仕様変更のお知らせ

製品名	形式名
TFX形ねじアップ式 端子台用カバー	TFXC

形状比較表

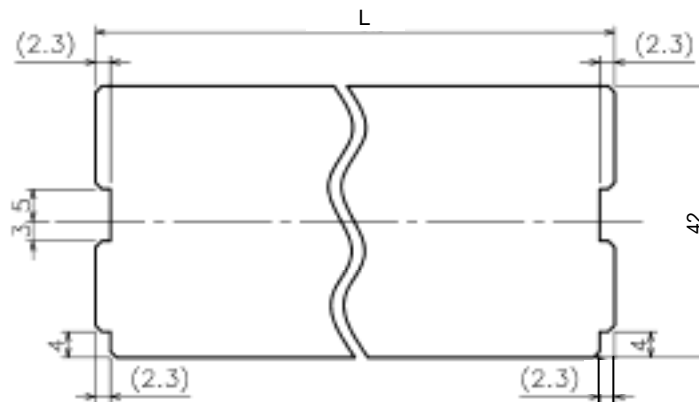
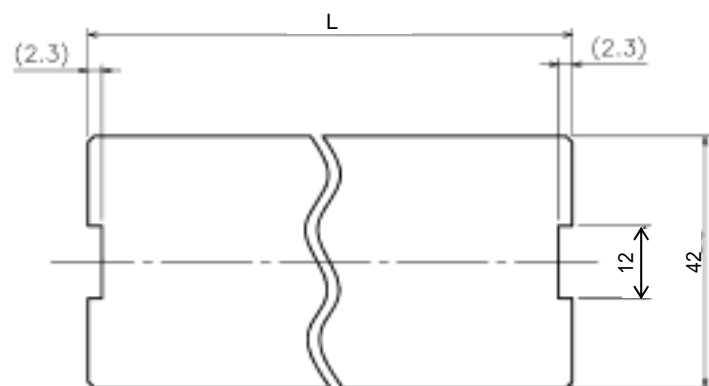
端子カバーの厚みの変更(0.5mm → 1.0mm) 及び 形状変更
尚、詳細につきましては別資料を参照願います。

端子ユニットとの取付強度向上の為

変更前 (厚み : 0.5mm)

変更後 (厚み : 1.0mm)
